# 土地改良事業計画設計基準及び運用・解説 設計「頭首工」の改定について

農林水産省

# 土地改良事業計画設計基準及び運用・解説 設計「頭首工」の改定について（案）

令和5年11月30日

##### (イ)レベル2地震動(タイプ I)

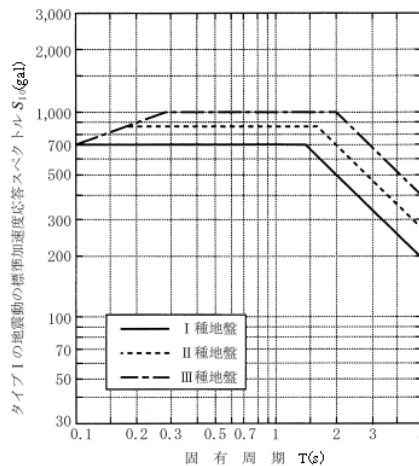
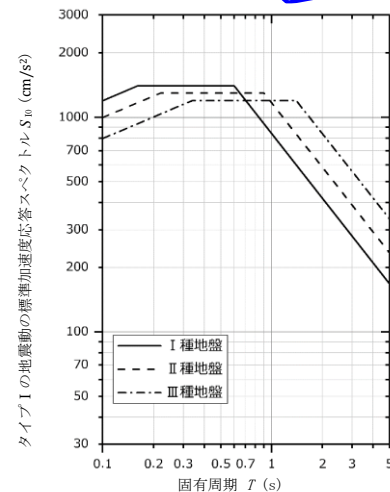
②レベル2地震動タイプ I (プレート境界型)における加速度応答スペクトルの標準値を改定  
【現行との比較(最大値)】

I種地盤: 700gal → 1400cm/s<sup>2</sup>

II種地盤: 850gal → 1300cm/s<sup>2</sup>

III種地盤: 1000gal → 1200cm/s<sup>2</sup>

図-27.9-2 既設道路橋基礎の耐震性能水準区分のイメージ

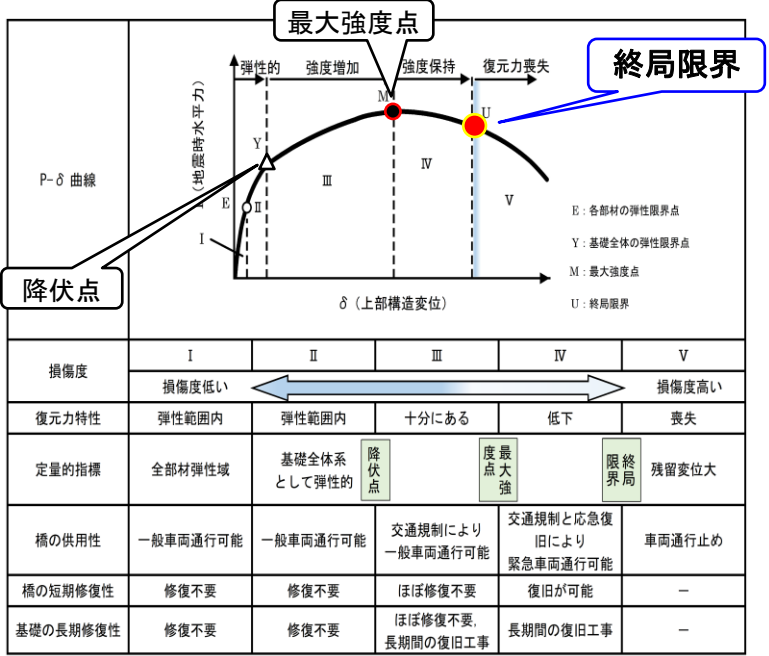
頭首工の基礎は、レベル2地震動に対して、基礎が終局限界に達しないことを照査

既設頭首工の基礎の安全性は、『土木研究所資料 既設道路橋基礎の耐震性能簡易評価手法に関する研究 (H22.5, 土木研究所)』に準拠し、レベル2地震動に対して少なくとも頭首工基礎が終局限界に達しないことを照査するものとする。基礎の終局限界とは、降伏点及び最大強度点を超えた後、復元力の急激な低下が生じ始める限界をいう。

いずれの点を基礎の限界状態とするかは、頭首工の応答変位及び残留変位並びに強度及び剛性の低下度を踏まえて、地震後の運用方法や機能回復措置内容も考慮し、選定理由を含めて個別の頭首工毎に検討する必要がある。

図-28.3-1 護床変形パターン模式図

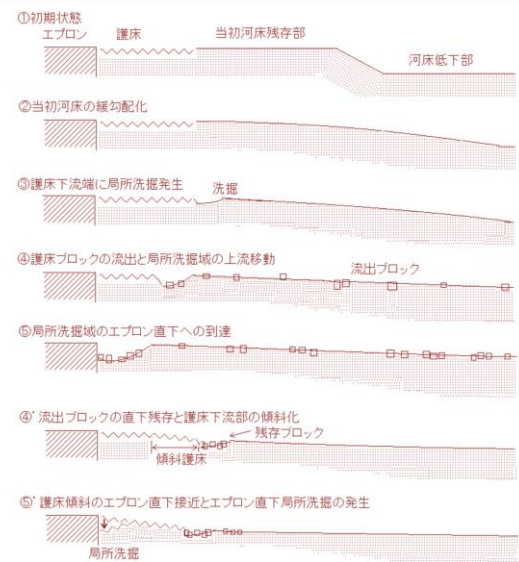
パイピングに関して特に留意が必要な頭首工の状況を追記

調査により、河床低下や護床ブロックの流出が確認されている場合、図-28.3-1で示すエプロン下流側の洗掘過程に関する研究結果\*1を参考に、現状の評価、将来的な変状の進行予測を行い、対策の要否判断や継続監視計画の立案について評価する必要がある。

図-11.1-4 浸透路長

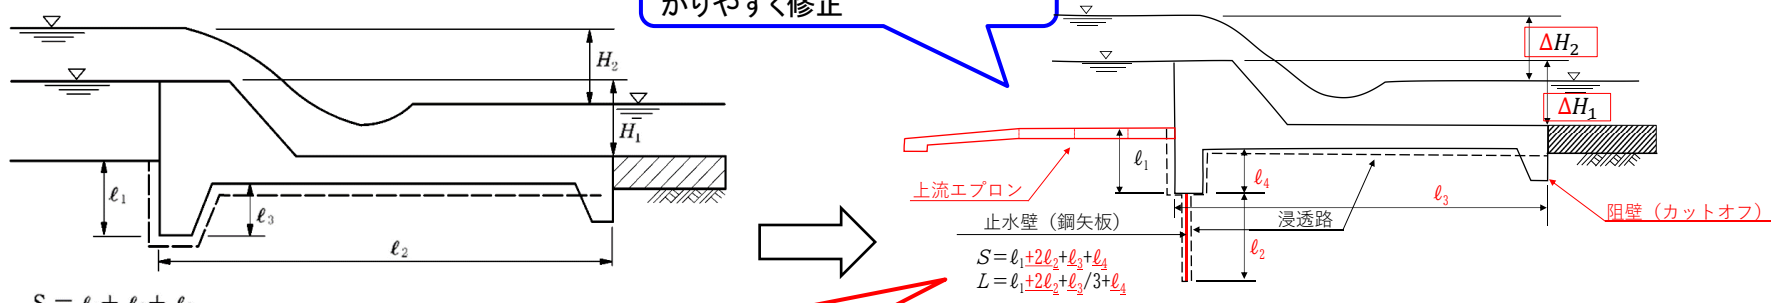
今回の漏水事故を受け、浸透路長の計算に当たり、図-11.1-4の固定堰断面図を改良

図-11.1-4の固定堰断面図を分かりやすく修正

上流エプロン、止水壁を追加するとともに、S、Lの算定式も止水矢板を踏まえた式に変更

$S = l_1 + l_2 + l_3$   
 $L = l_1 + l_2/3 + l_3$
